新竹縣政府工程查核代表照片表

拍攝日期：108.05.16

工程名稱：新竹縣立竹東國民中學第三期校舍改建工程

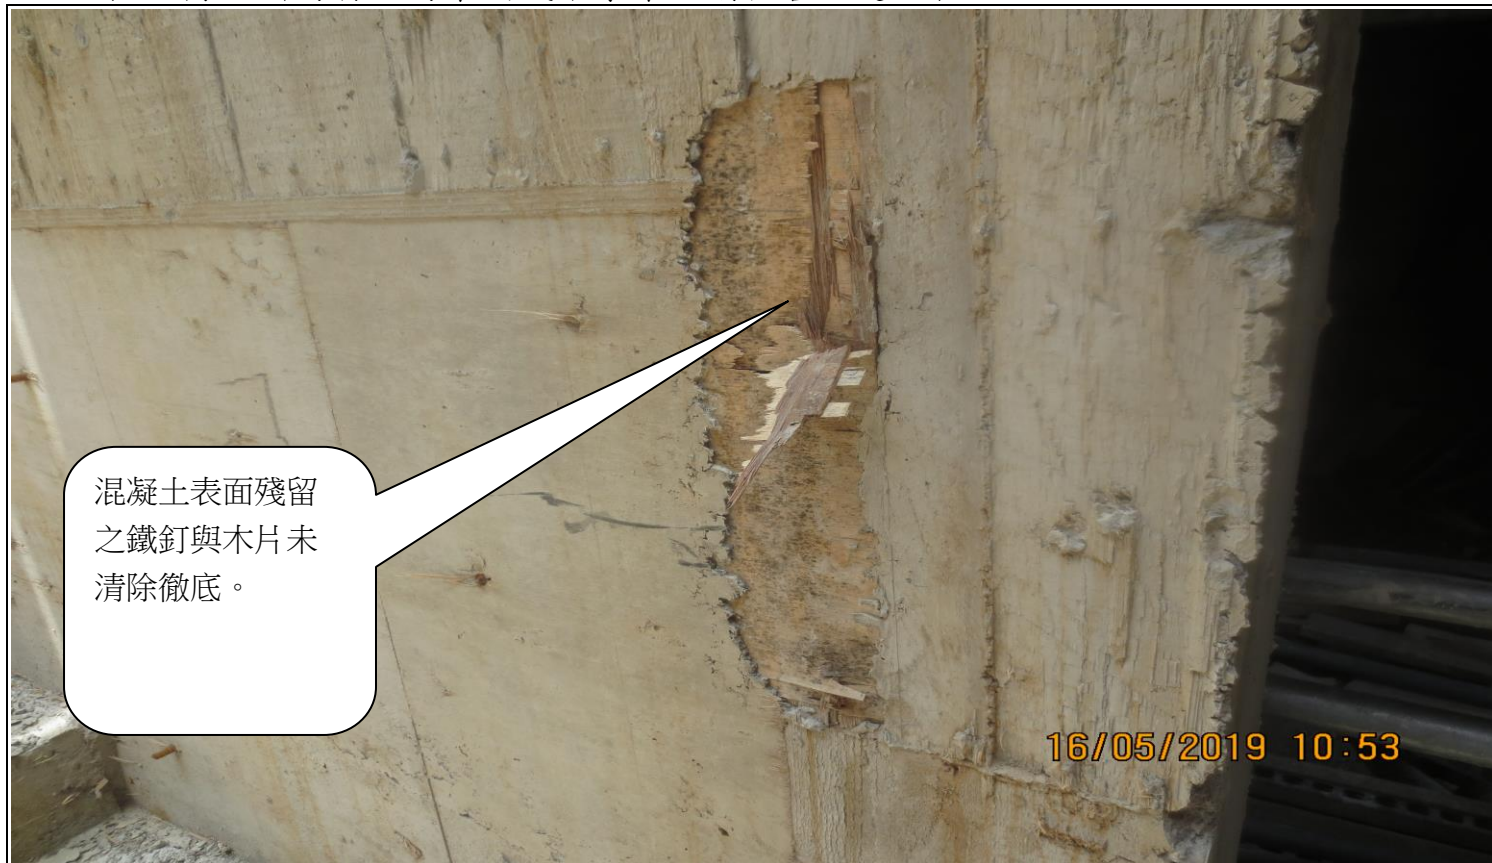
混凝土表面殘留
之鐵釘與木片未
清除徹底。

混凝土表面殘留之鐵釘與木片未清除徹底。

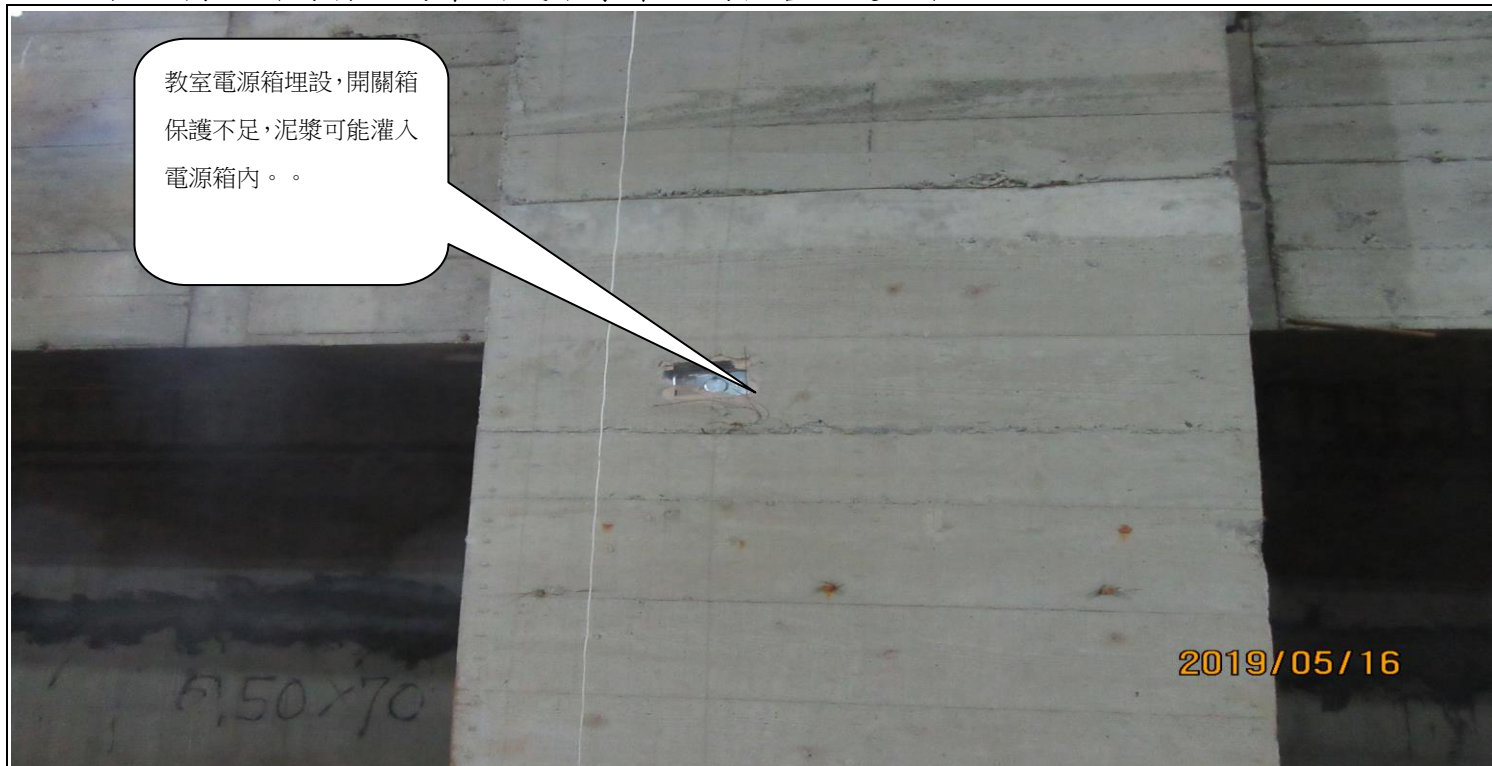
地下水位超過筏基之地下室，建議研議增設地下室內牆防水設施。
